CONTRALORÍA GENERAL DE LA REPÚBLICA

“Por la cual se ha dispuesto la realización de una Inspección Técnica a las obras: a) LCO Nº 04/2014: “Construcción del Bloque 4 Humanidades - Add Referéndum”. b) CD Nº 20/2014: “Trifasificación de Línea en BT – Albardón – Provisión de agua y cerca perimetral, sede General Artigas – Año 2014”. c) LPN Nº 02/2013: “Contrato de Construcción del Hall Central y 2º piso del bloque 7”, encaradas por la Universidad Nacional de Itapúa, correspondiente a los Ejercicios Fiscales 2013/2014”

UNIVERSIDAD NACIONAL DE ITAPÚA (UNI)

**CGR – DGCOP – IT/UNI/03/16
JUNIO/2016**

Foto20: baldosa rota (27-nov-15)

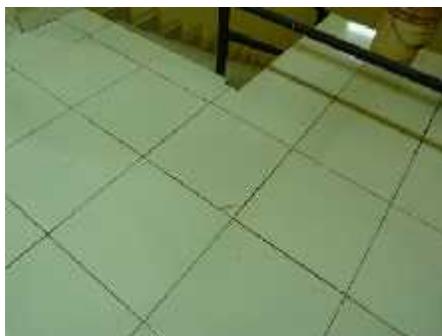
Se presenta con: a) baldosas rotas y de distintas tonalidades; b) rendijas con terminación deficiente; c) cortes desprolijos; d) superficie irregular.

Foto 21: baldosas de distintas tonalidades (27-nov-15).

El Arq. Jaime Nisnovich en su libro "Manual Práctico de Construcción", sobre la calidad de las baldosas dice: "*Deben tener la calidad y el color elegidos*" ... "*si viene de partidas numeradas, ver que todas vengan de la misma partida*".

Foto 37y38: Revoque con superficie irregular. 1er. Piso

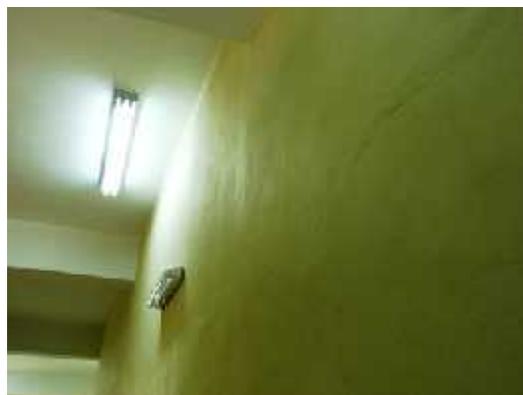
Se presenta con superficies irregulares, aristas no rectilíneas.

"Los revoques no deberán presentar superficies alabeadas ni fuera de plomo, rebarbas u otros defectos cualesquiera, tendrá aristas rectas.
